改善箇所説明図

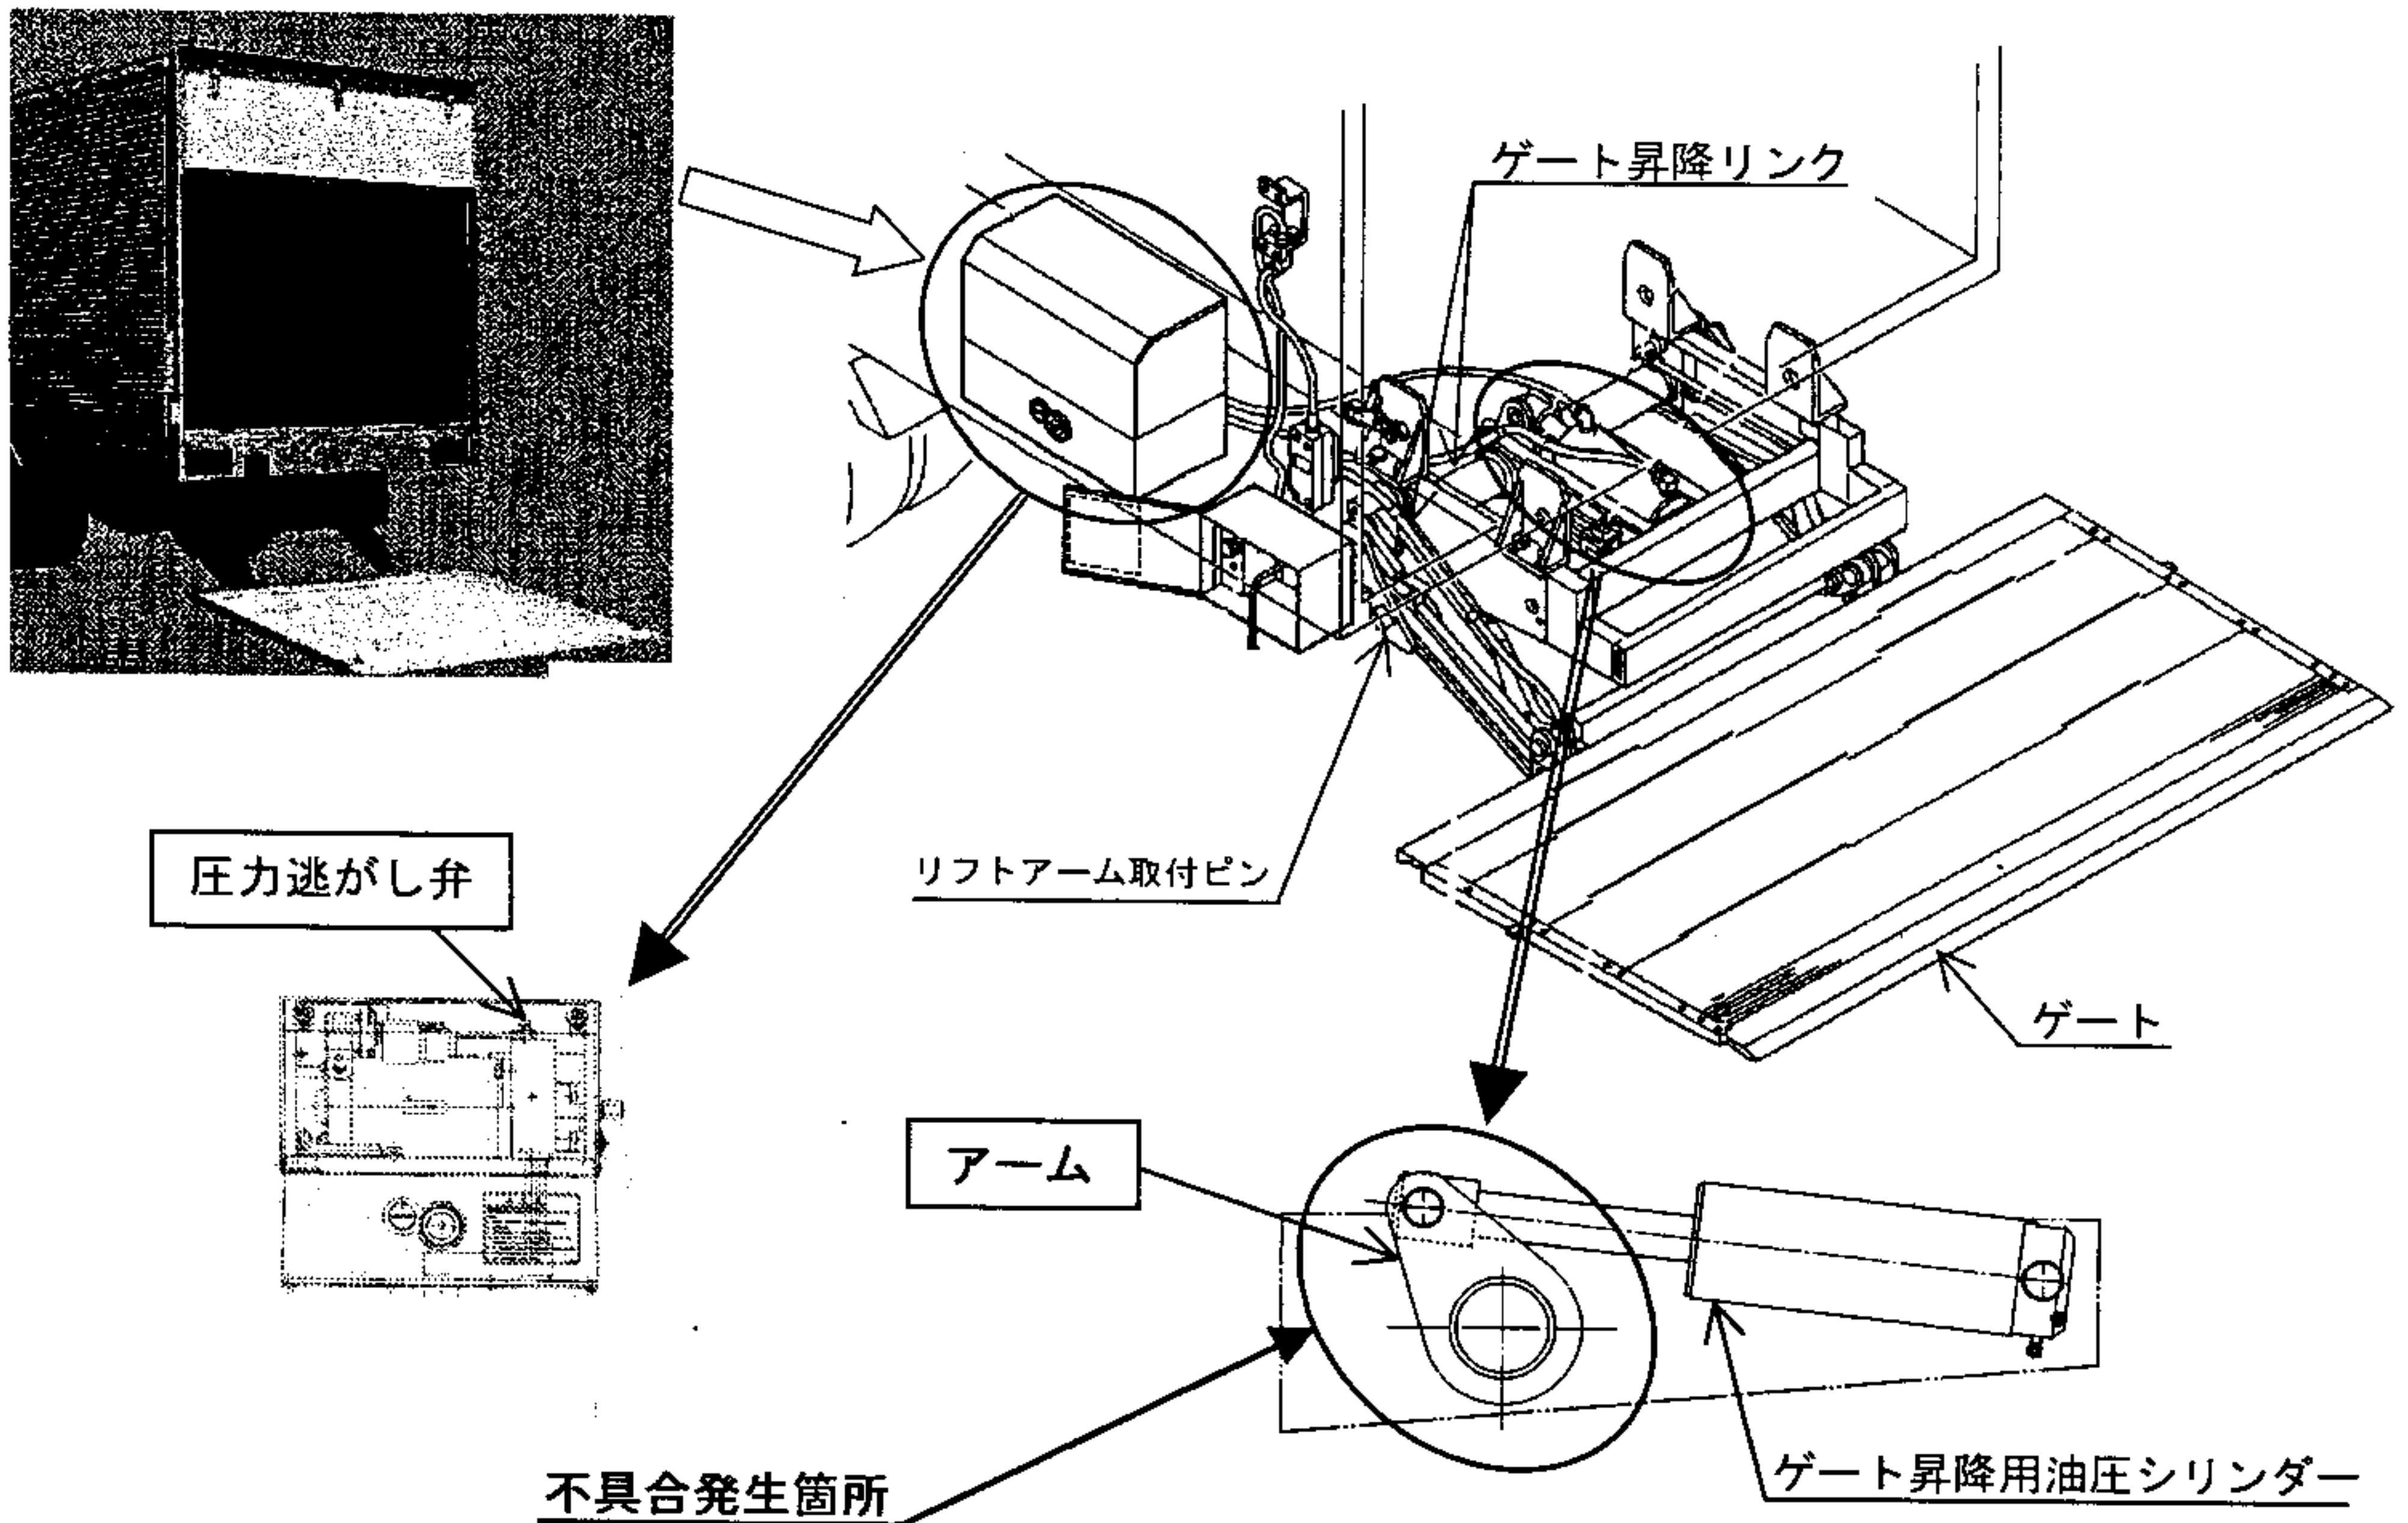
テールゲートリフターにおいて、ゲート昇降用油圧シリンダーとゲート昇降リンクを結合しているアームの強度が不足しているもの、及び、当該シリンダーの圧力逃がし弁の圧力設定に不適切なものがあるため、ゲートの昇降を繰り返すと当該アームに亀裂が発生する場合がある。そのため、そのままの状態で使用を続けると当該アームが破断し、最悪の場合、ゲートが降下し、作業員又は第三者に危害を加えるおそれがある。

- ① A型のテールゲートリフターは、全車両、点検並びに当該シリンダーの圧力逃がし弁を減圧調整し、当該アームに亀裂の発生しているものは対策品と交換を行い、亀裂の発生していないものは補強材を追加する。
- ② B型のテールゲートリフターは、全車両、点検並びに当該シリンダーの圧力逃がし弁を減圧調整し、当該アームに亀裂の発生しているものは対策品と交換する。

※ A型のテールゲートリフターは、当該アームに普通鋼（SS400相当）を使用したもの、B型のテールゲートリフターは、当該アームに高張力鋼（55kg級）を使用したものである。

圧力逃がし弁の減圧調整	対策品と交換	補強材の追加
圧力逃がし弁	対策品アーム	補強材

識別：改善実施済車には、テールゲートリフターのリフトアーム取付ピンに黄色の識別マーキングを行う。
